改善箇所説明図

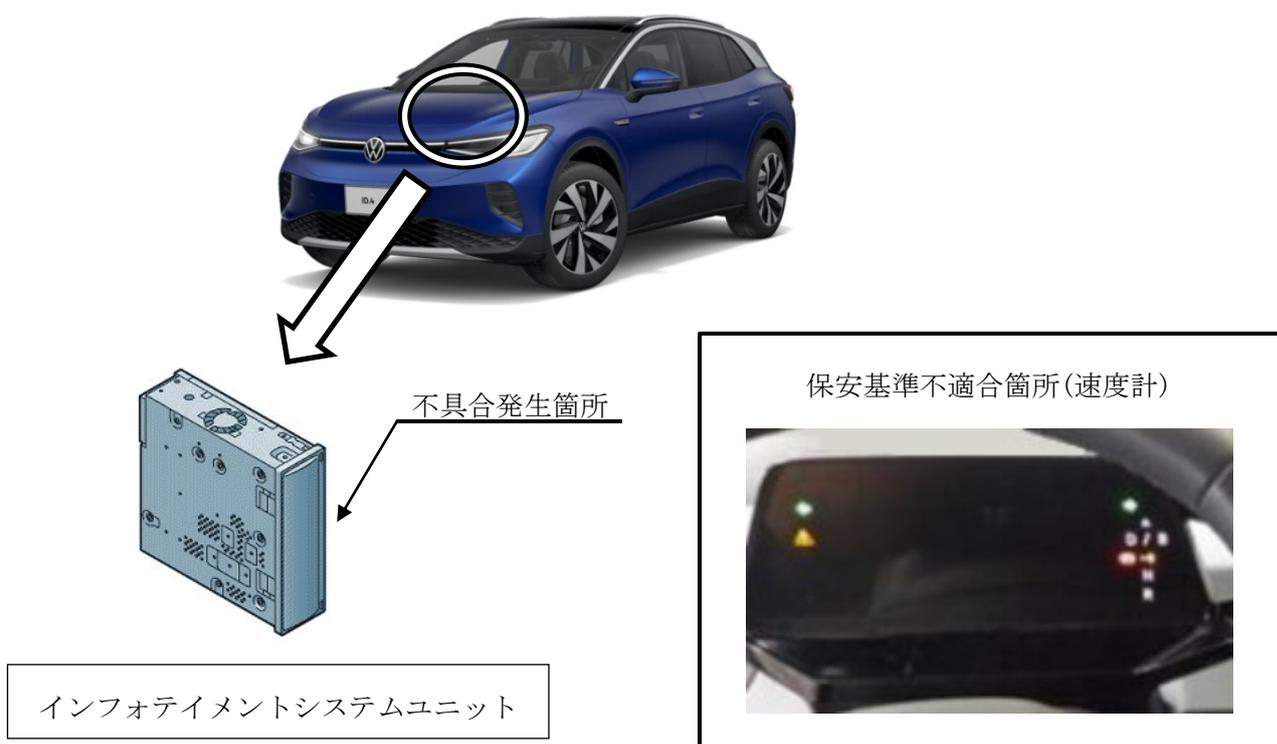
注： は、プログラムを更新する部品を示す。

インフォテインメントシステムユニットにおいて、制御プログラムが不適切なため、走行中にリセットまたは走行可能状態にする際に起動しないことがある。そのため、ドライバーインフォメーションディスプレイが表示されず、速度計の確認ができない。

全車両、インフォテインメントシステムユニットの制御プログラムを対策プログラムに書き換える。
